Mulgimaa elamuskeskuse ideekonkurss

Hanke viitenumber 188639

ŽÜRII PROTOKOLL

MIA OLE MULK

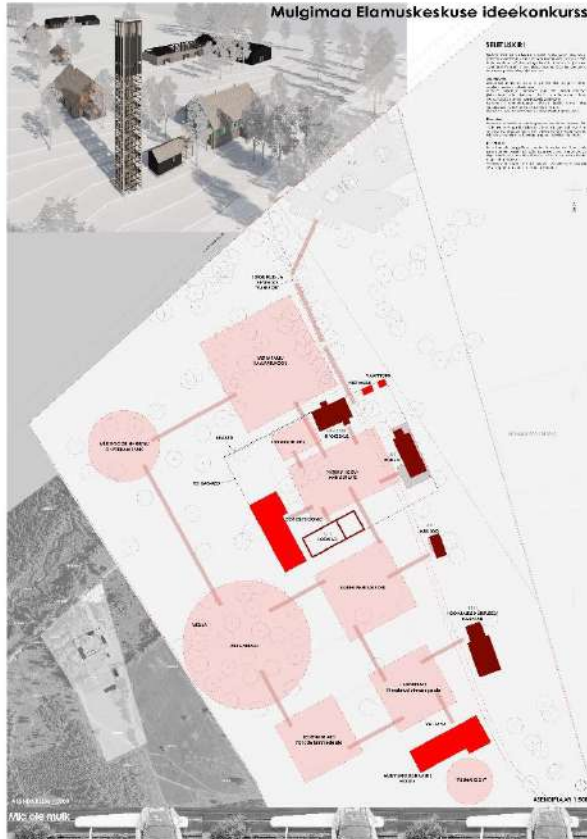
Keskusele lähenemine mööda olemasolevat teed on sobiv ning rahulik lahendus. Keskuse aiaga piiramine ei ole vajalik; samuti ei tundu vajalik eraldi piletimüügi kioski lisamine, kui sama funktsiooni võiks täita häärber, kuhu oleks võimalik lisaks piletimüügile lisada veel mitmeid toetavaid funktsioone. Teeäärne asfaltplats tundub liialt mastaapne.

Tallihoone jätmine loomadele tundub põnev idee. Samuti selle varemelik käsitlus. Sümpaatne on ka idee teha ekspositsioonide jaoks uus hoone, mis oleks kindlasti soodsam lahendus kui vana hoone rekonstrueerimine aastaringi toimivaks hooneks.

Multifunktsionaalse hoone arhitektuurne lahendus mõjub kohmakalt ning ei sobitu ansambelisse.

Töö plussiks on, et keskus paistab kaugele: vaatetorn tõmbab rahvast ligi, paiknedes ideaalsel kohal, kõrgendikul. Asendiplaan on veidi kaootiline, pillutatud.

Autorid on püüdnud luua suurendatud õue, see ei ole päris terviklik, tekivad eraldi plokid. Loomade ala ja interaktiivne ala paiknevad kõrvuti. Samas on sümpaatne, et loomade kohaletoomisele on mõeldud, samuti on hea eksperimentaalpõllu idee ja muud nn tegevusalad. Siin on mitmeid toreid nippe küllastajate kaasamiseks.

MULGI DNA

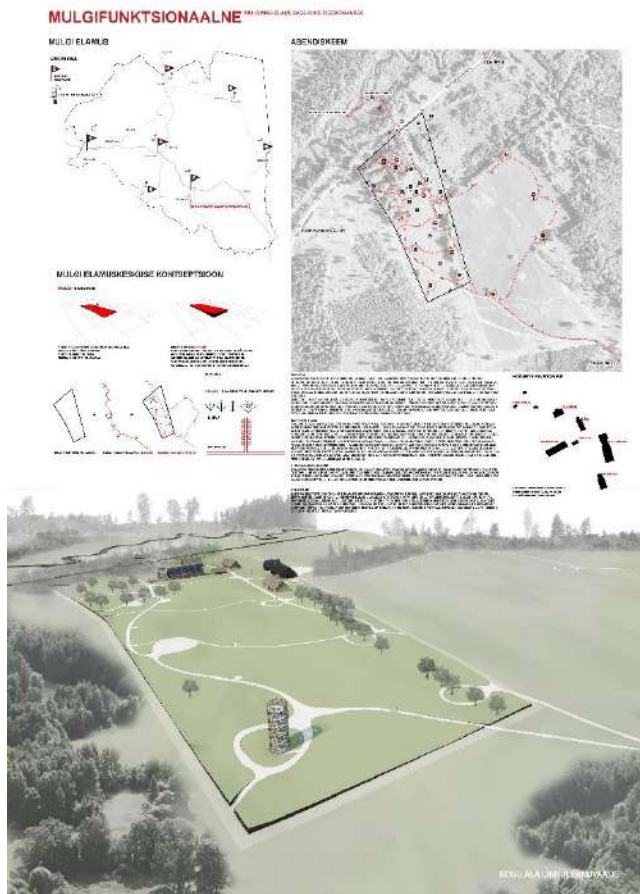
Selle töö puhul on ümbrus kõige paremini läbi töötatud, maastiku kasutamine põhjalikult läbi mõeldud: koridor läbi suure põllu, parklast keskusele lähenemise loogika, tsoneeritud alad, tiik - kompleks on hästi seatud. Ka väliürituste ala on siin keskusega õnnestunult kokku pandud.

Säilib vana hoonestus ja uus eristub. Maastikusse peidetud ning krundi tagumisse otsa paigutatud seminarihoone on põnev ent samas ootaks sellise liigutuse juures suuremat efekti - atraktorit, mis annab enda olemasolust märku kaugemale. Tekib küsimus, kas on mõtet kallist arhitektuuri maa alla peita? Žürii hinnangul on võistlustöö suureks puuduseks uue hoone ehitamise kõrge hind. Samuti ei ole kõige õnnestunud hoone plaanilahendus.

Mulgi nutikusega seostub õhupalli kasutamine, see on üles tõstetuna kaugelt näha ja aitab püüda juhuslikku külastajat.

MULGIFUNKTSIONAALNE

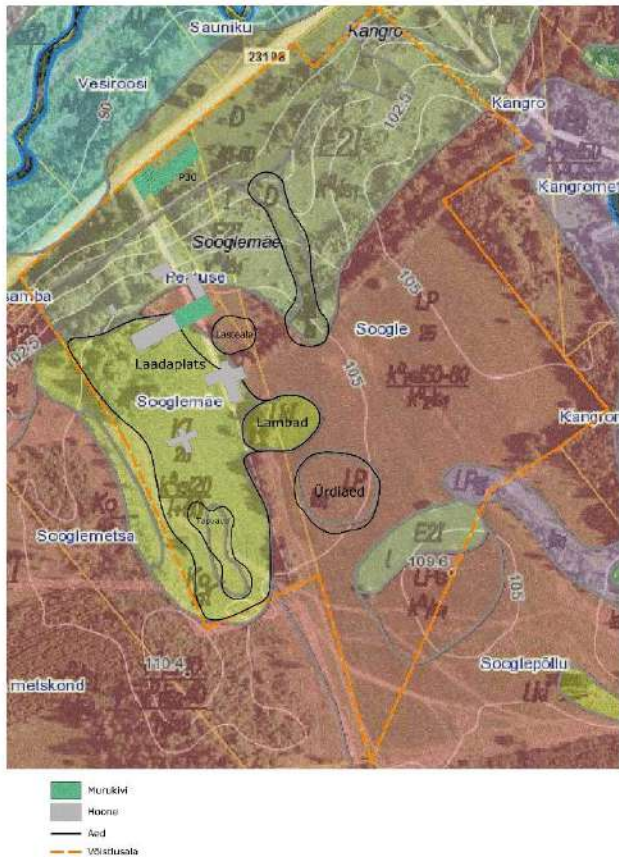
Töö suurim tugevus on olemasolevate ja uute, lisatavate hoonete hea omavaheline suhe / paiknemine. Tekib terviklikult hoomatav ansambel, mida toetab ka uute hoonete valitud mahuline keel. Iga hoone kannab endas unikaalset karakterit, ent kokku moodustub tajutav tervik.

Ideekavand püüab aktiveerida kogu krundi ja krundi lähiümbrust, kaasates ühtlasi Õhne jõe. Teel paiknevad installatsioonid lisavad jalutamisele põnevust.

Multifunktsionaalse hoone asukoht on teiste töödega võrreldes kõige parem, plaaniliselt kõige seotum, läbimõeldum. Hoonet saab vajadusel avada mõlemale poole, samas üks pool ei sega teist. Uue multifunktsionaalse hoone juures meeldib, et suur hoonemaht on jagatud kaheks.

Kontseptsioonina on krundi piiri tõstmine tore, aga kuidas see looduses töötab? Praegu pakutud lahendus eeldab mahukaid pinnaseteid ja näib, et tulemus ei pruugi jääda inimese tasandilt piisavalt hoomatav.

Ekspositsioonihoonete idee on hea: väike maja, mille ümber suurem maja, annab juurde seinapinda (ekspositsioonipinda), põnevaid sopppe. Päikesepaneelide kaudu saaks siin veelgi mulgi nutikust näidata, lisaks nende funktsioonile, nt välja mõeldes legendi, kuidas hoone vajaliku energia ise toodab.

Parkla asukoha ja sealt ligipääsu keskusele saaks paremini lahendada. Sõidutee võiks lõppeda ürituste väliala juures.

- Mõelda läbi maa tõstmise kontseptsioon ning hinnata, millises mahus seda oleks mõistlik teostada ja kas üldse.
- Õhne jõe suunaline teeharu võiks moodustada loogilise ringi, et ei peaks sama teed pidi Keskuse poole tagasi tulema
- Võiks kaaluda vaatetorni paigutamist krundi teise, Õhne jõe poolsesse külge.
- Vaadata kriitiliselt üle häärberi veranda lahendus.
- Otsida võimalusi ekspositsioonihoonet fuajee ning vabaõhulava paremaks sidumiseks.
- Multifunktsionaalse hoone juurde viiv sõidutee lõpetada enne hoonet, et ei tekiks jalakäijate ja autode ristumist.

SIIRDERUUM

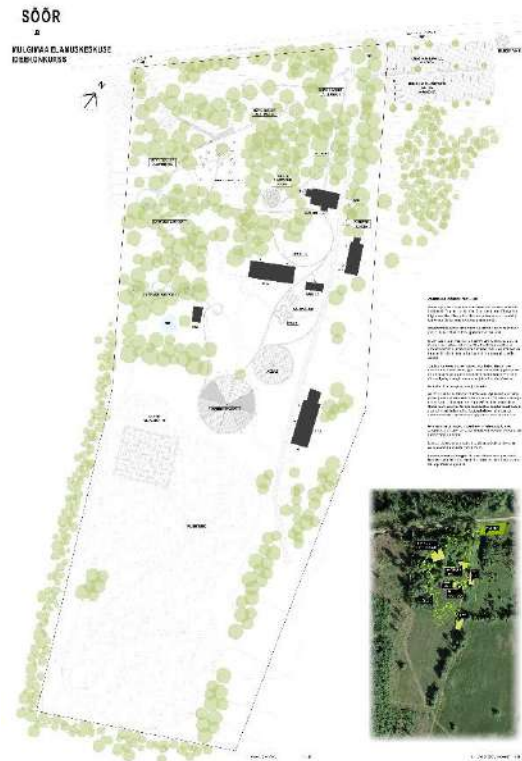
Žürii hinnangul on tegemist võistluse nõrgima tööga, kahjuks on see poolik, lõpetamata. Rehi ümberhitamine multifunktsionaalseks hooneks on keeruline ja rahaliselt kulukas. Siin leidub häid mõtteid, nagu näiteks vana hoone paigutamine uue kesta sisse. Puudub selge asendiplaan, nõuab kõvasti süvenemist, et tööst aru saada. Seletuskirja kirjandilik stiil oli žüriile põnevaks lugemiseks.
